改善箇所説明図

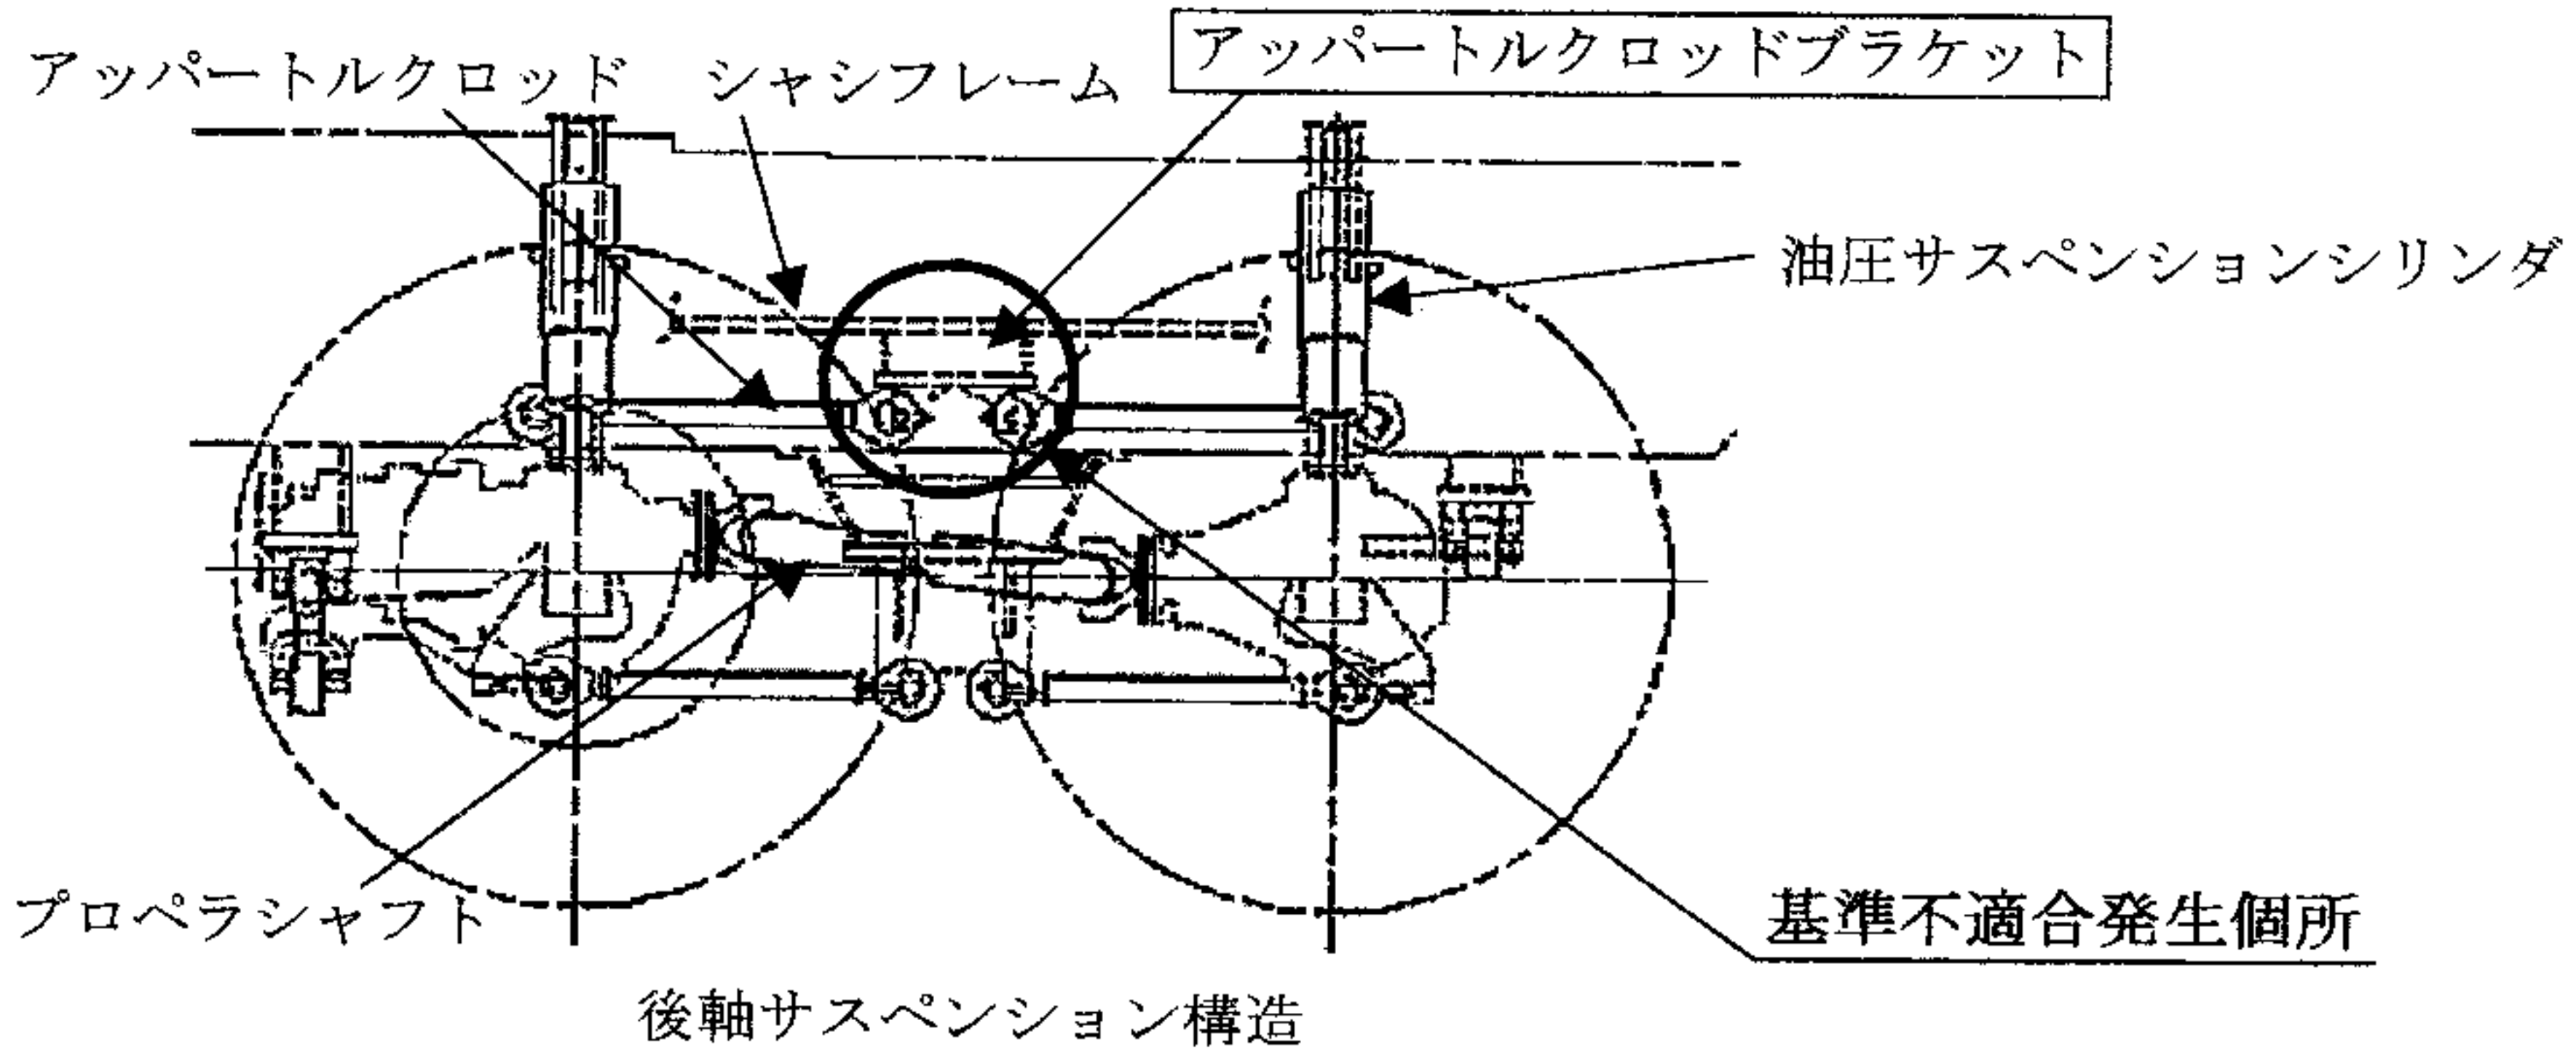
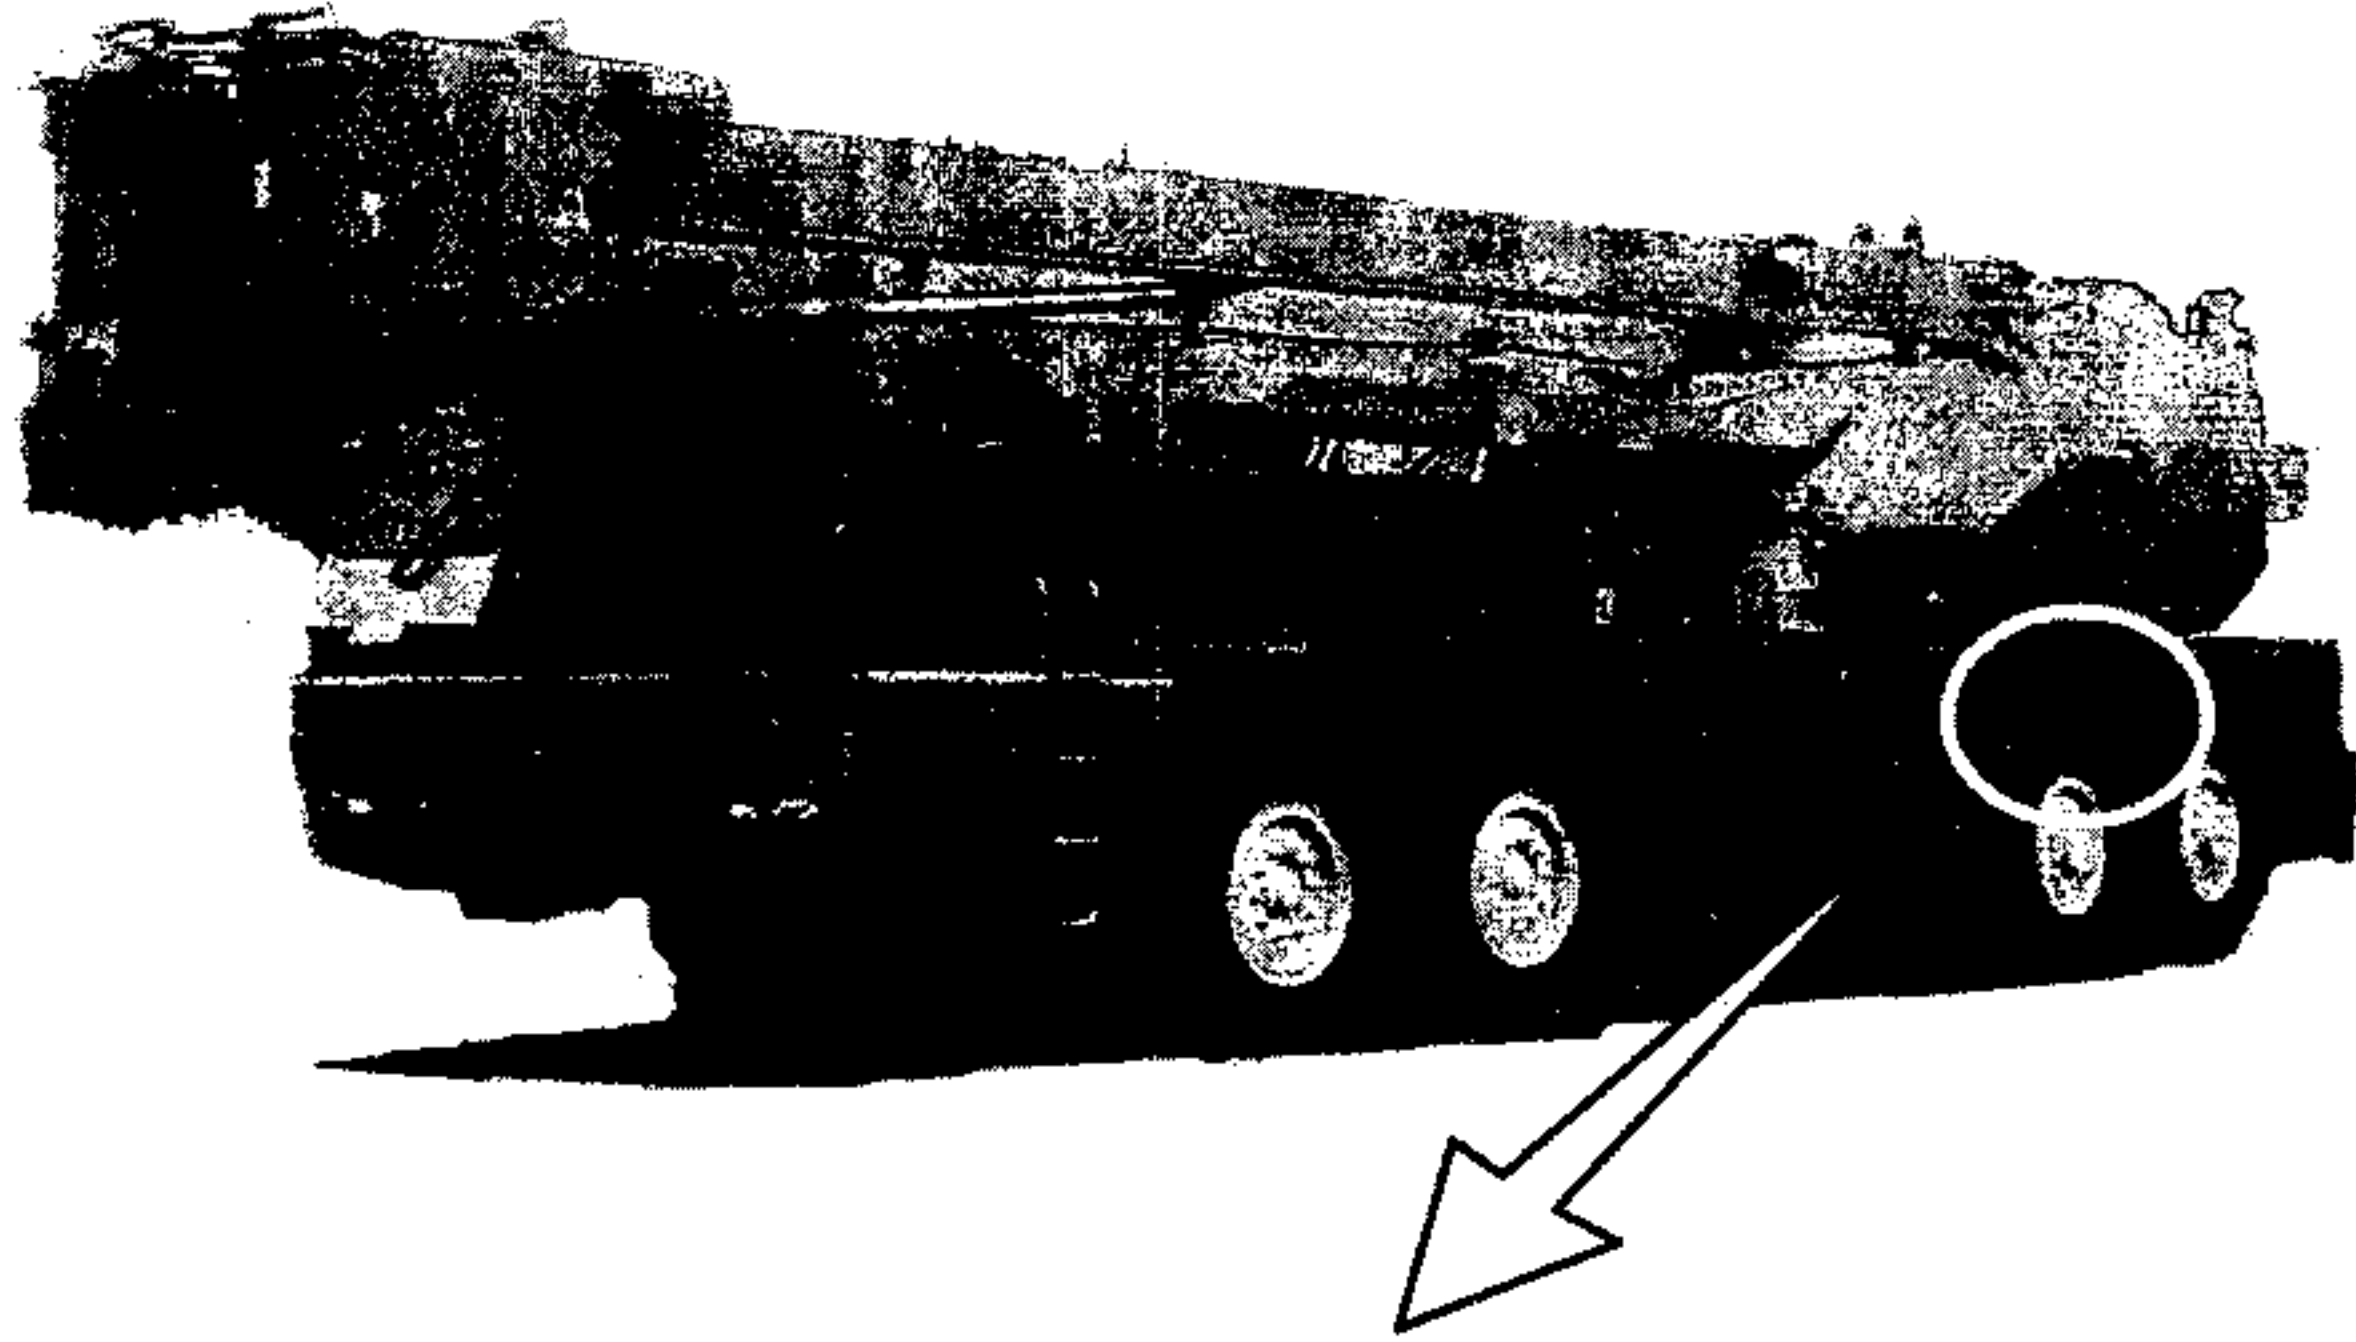
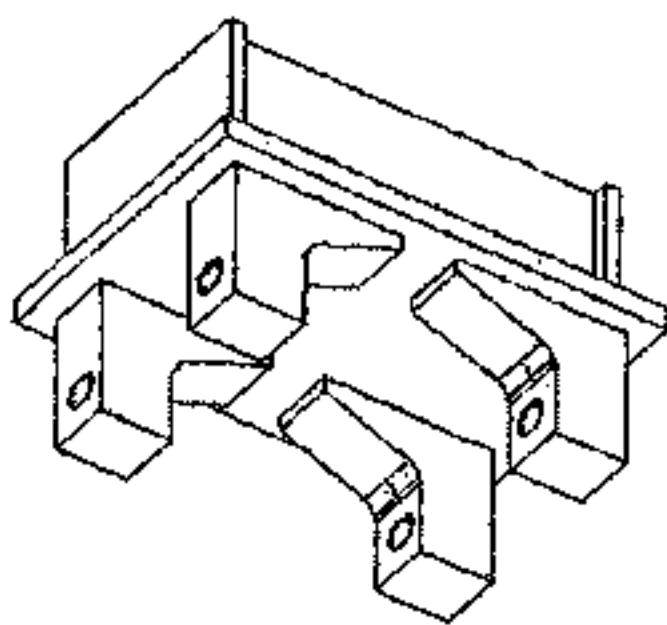
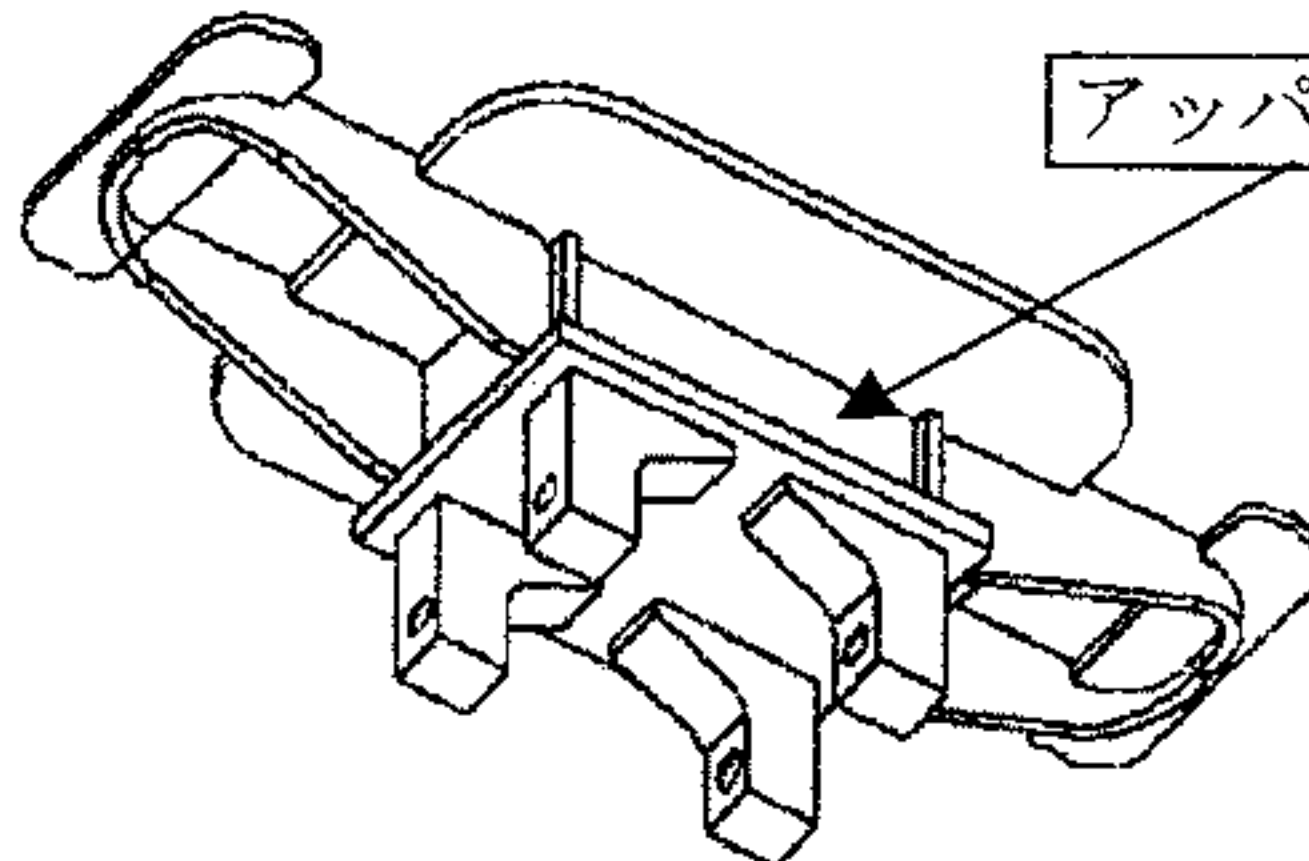
後軸アッパートルクロッドブラケットのフレームへの取り付け部の強度が不足しているため、急発進、急制動時に高い応力が発生し、亀裂が発生するものがある。そのため、そのまま使用を続けると、当該部位が破断し、最悪の場合、プロペラシャフトと干渉して損傷し、走行不能となるおそれがある。

全車両、対策品のトルクロッドブラケットに交換する。
